**AVIS DÉLIBÉRÉ DE LA MISSION RÉGIONALE  
D'AUTORITÉ ENVIRONNEMENTALE DES PAYS-DE-LA-LOIRE  
DEMANDE DE DÉCLARATION D'UTILITÉ PUBLIQUE  
DE LA ZAC DE LA VANNERIE 1  
SUR LA COMMUNE DES SABLES D'OLONNE  
ET DE MISE EN COMPATIBILITÉ DU PLU  
DE LA COMMUNE DÉLÉGUÉE D'OLONNE-SUR-MER (85)**

**n° PDL-2019-4404 et**

**PDL-2019-4372**

(Plans ci-dessus extraits du dossier)

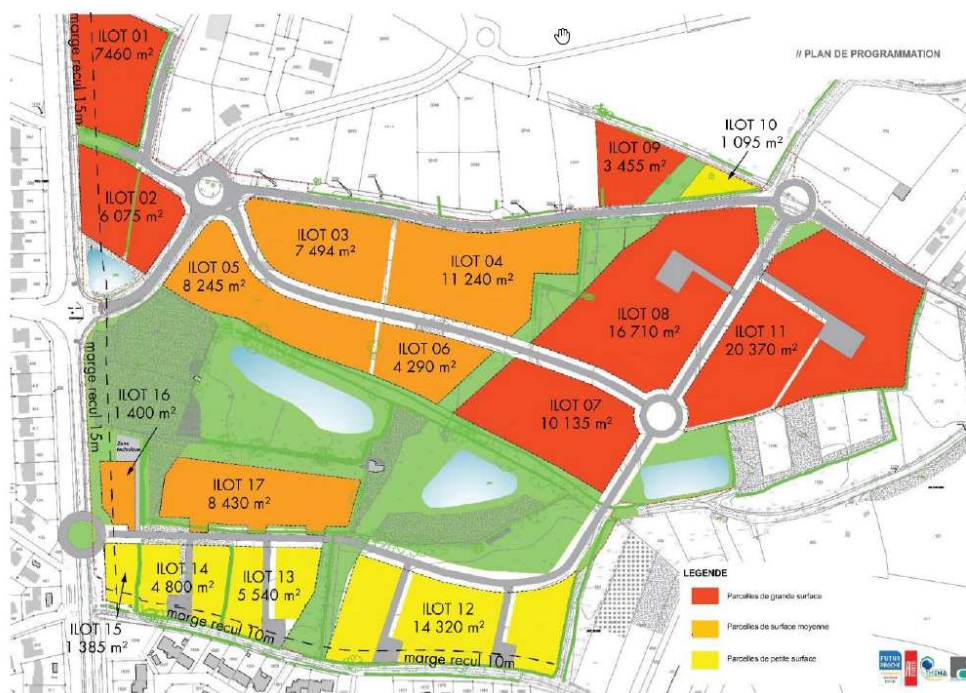
Le dossier explique que les évolutions apportées au projet depuis sa version support de la création de la ZAC en 2016 consistent essentiellement en une évolution des dessertes et dans la redéfinition du périmètre des zones humides, conduisant à envisager des aménagements sur des secteurs précédemment voués à être préservés.
